## EPIC<sup>®</sup> Newsletter

Ausgabe Juni 2008

### EPIC<sup>®</sup> H-B Gehäuse mit neuen Bolzen

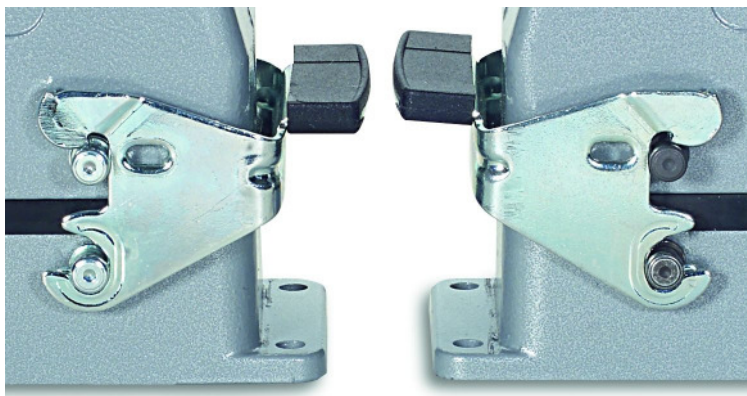
Die Gehäuse der H-B Serie werden mit neuen Bolzen versehen. Die Bolzen sind an den Tüllen und Kupplungsgehäusen sowie den Anbau und Sockelgehäusen mit Querbügel der Baugrößen H-B 6, 10, 16, 24, H-A 32 und H-A 48. Bei H-B 32 ist das Anbau-, Sockel- und Kupplungsgehäuse geändert. Es sind mehrere hundert Artikel betroffen.

Die neue Oberfläche hat folgende Vorteile:

- verbesserter Korrosionsschutz gegen Salznebel
- sehr gute Gleiteigenschaften um den Bügel hin und her zu bewegen
- anthrazitfarbenes Design

Die Artikelnummern der betroffenen Gehäuse bleiben unverändert. Die Änderung ist einfließend. Aufgrund der großen Artikelvielfalt und unterschiedlicher Reichweite der Bestände kann es zu gemischten Lieferungen kommen. Die Produktion der neuen Bolzen ist gestartet.
